Spel mellan vingar och kropp

SEGELFLYGETS TEKNISKA MEDDELANDE
LUFTVÄRDIGHETSDIREKTIV

L-1344

Typ. MDM1-FOX

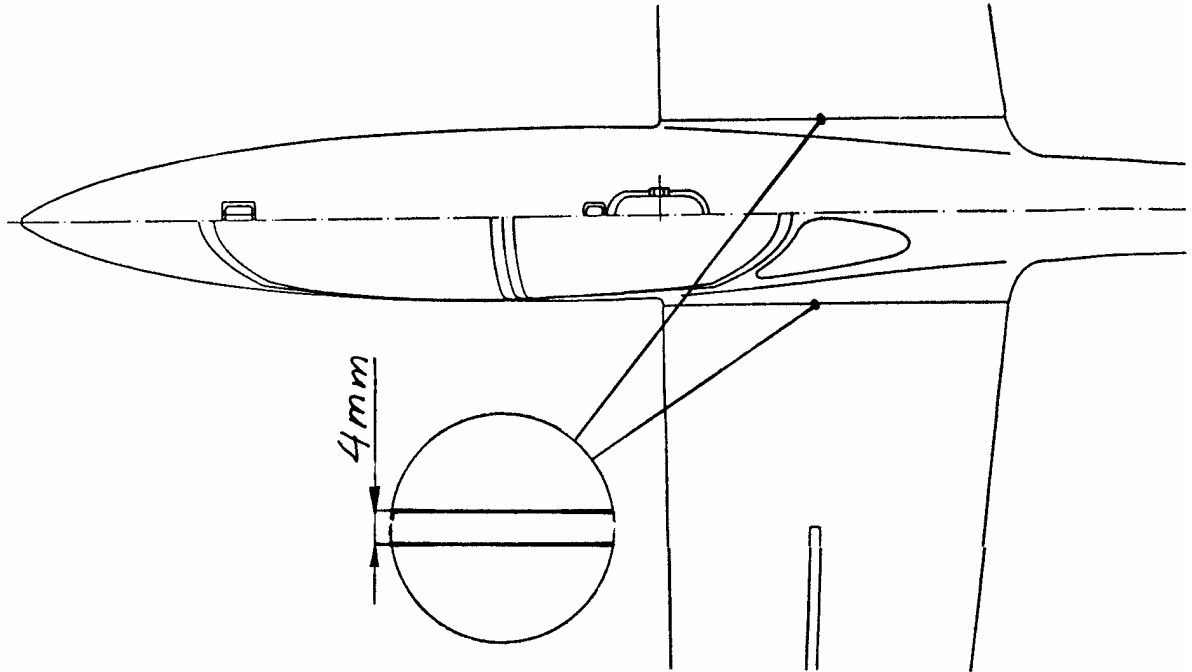
1. Berörda typer MDM1-FOX s/n: P-13 till P-16 och 201 till 207
2. Tidsfrist Före 2000-04-30
3. Orsak Observationer har visat att vid hög belastning kan spelet mellan kropp och vinge vara för litet. Vingskalet kan ta i kroppen med följd att onödig belastning på berörda delar uppstår.
4. Åtgärder Med flygplanet monterat slipar man av på vingskalet så att en spalt på 4 mm uppstår längs hela skarven mellan vinge-kropp, både över- och undersida. Var noga med att inte skada vingbalken vid slipning av vingskalet över resp. under balken (lägg ev. en tunn plåt som skydd när du slipar).
Den slipade ytan täcks med gelcoat eller epoxy.
5. Dokumentation Åtgärder införes i Modifierings- och reparationsjournal samt i flygplanjournal av segelflygtekniker.
6. Referenser Tillverkarens TM BE 03/96
